# COMUNE DI CREMA

**Piano regolatore cimiteriale**

**RELAZIONE TECNICA**

**Modifiche comparative a seguito dei pareri di ARPA e  
ATS Val Padana**

# Cimitero di Santa Maria planimetria di progetto

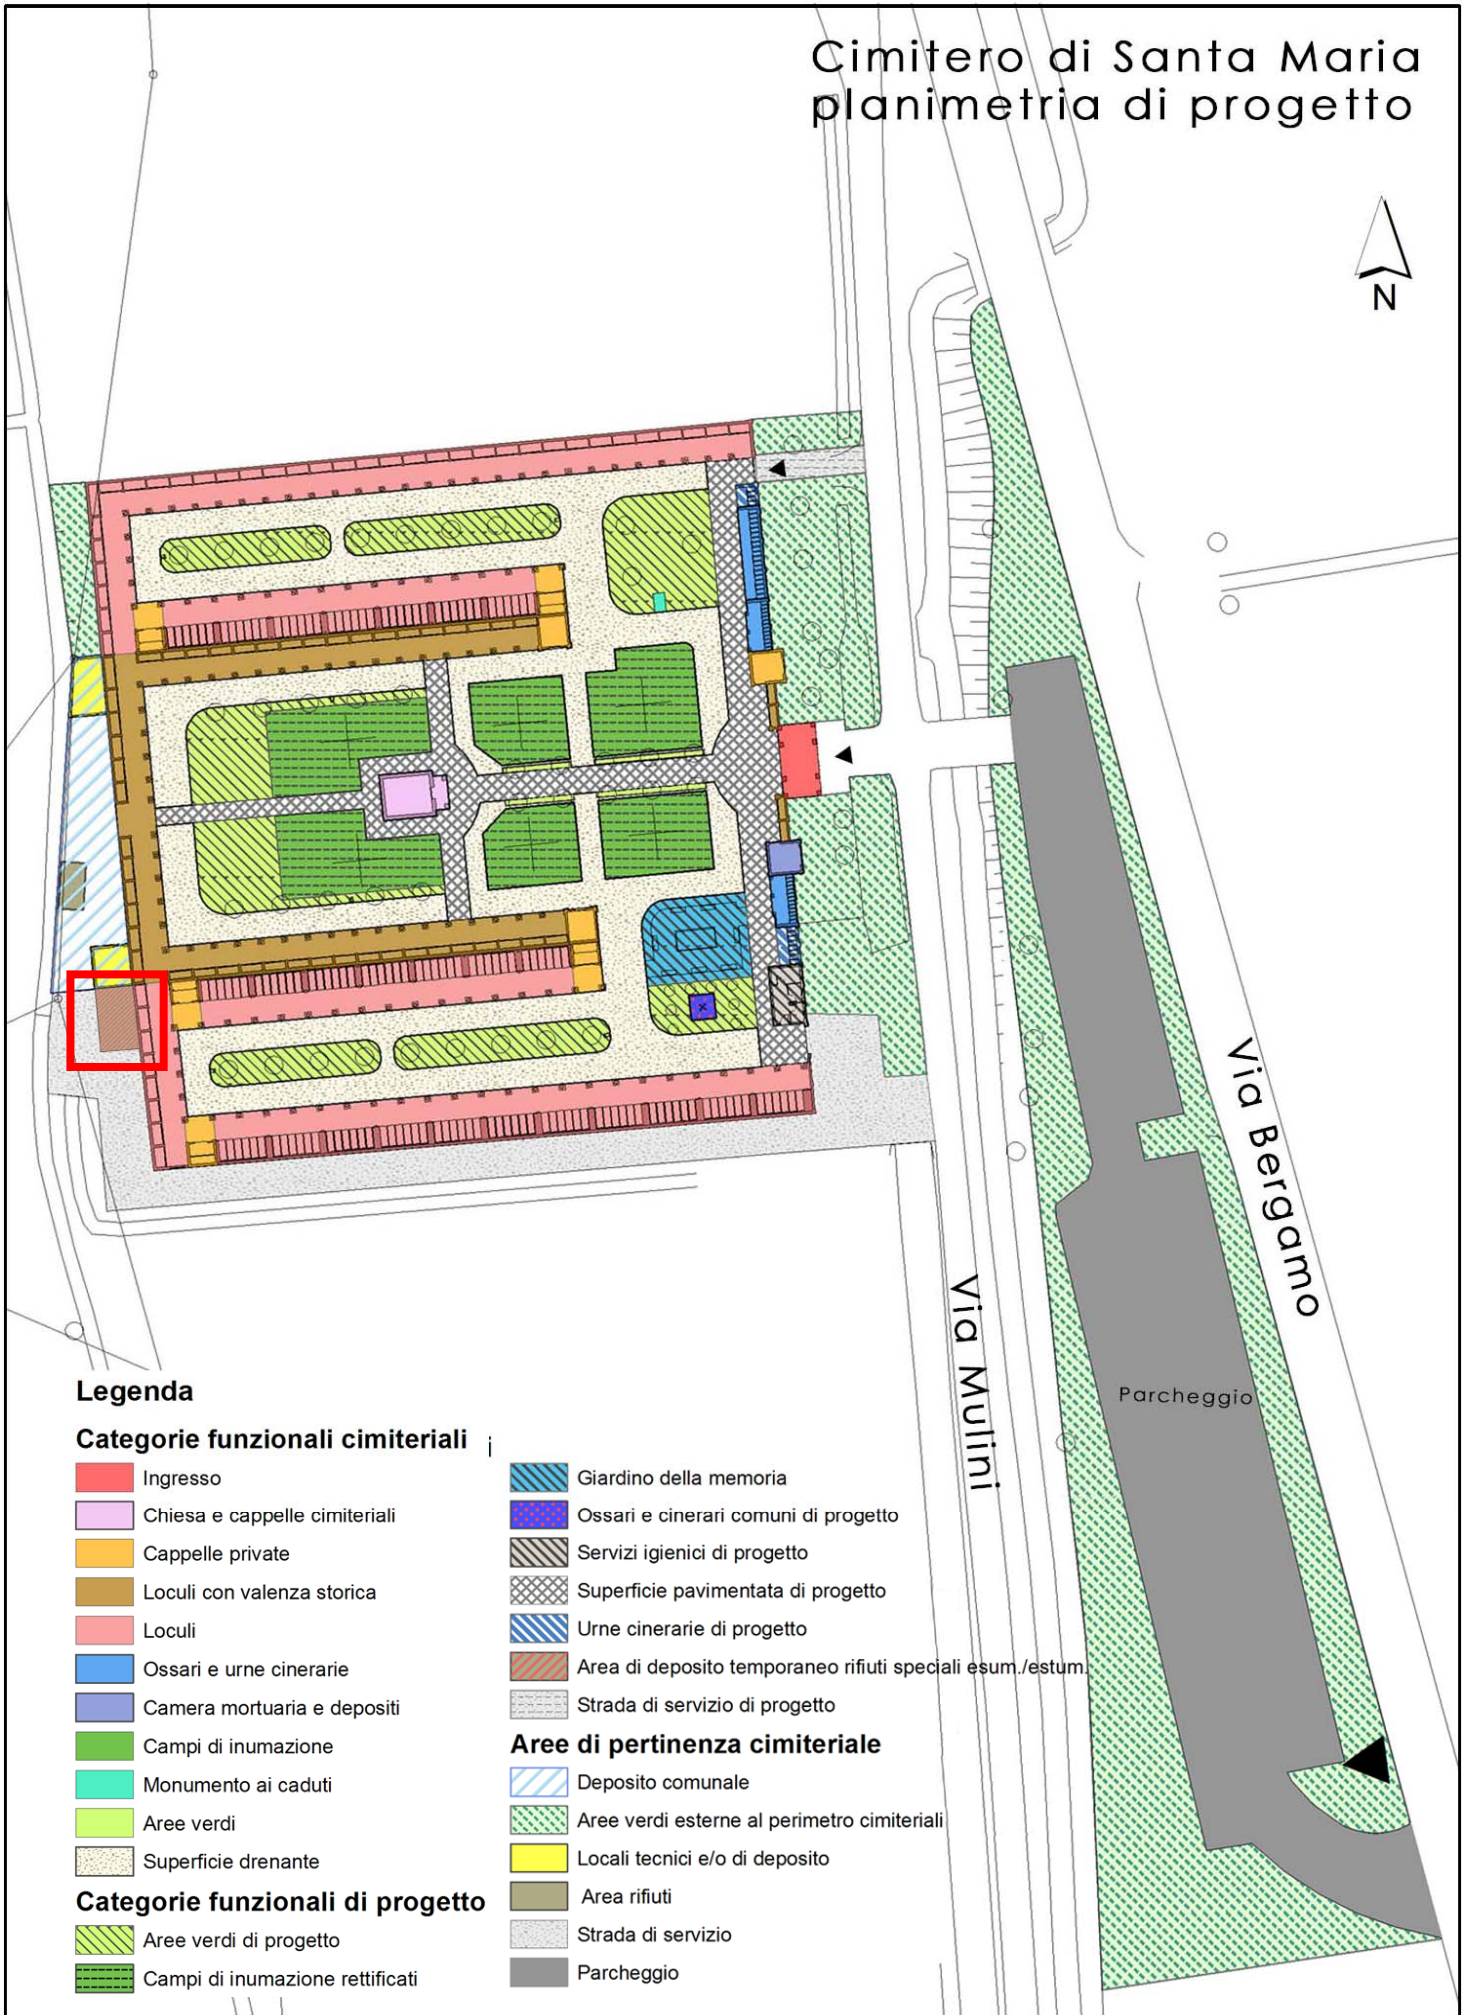
Si prevede la realizzazione **dell'allaccio alla rete dell'acqua potabile presente sulla via Mulini (zona urbanizzata) come da normativa vigente, si consiglia inoltre la realizzazione** di un pozzo con adeguato impianto di pompaggio per il controllo della falda essendoci problemi di presenza di acqua di risalita. **In base alle prescrizioni di ARPA si garantisce in fase di riorganizzazione dell'area cimiteriale il rispetto del R.R. 6/2004 (art. 15 – 16) evitando a titolo preventivo la realizzazione di inumazione e loculi ipogei (già nello stato di fatto sono rispettati i requisiti richiesti).**

**A est nella zona di deposito con accesso diretto dal cimitero è prevista la realizzazione di una nuova piazzola per il deposito degli appositi cassoni destinati allo smaltimento dei rifiuti speciali di esumazione- estumulazione.**
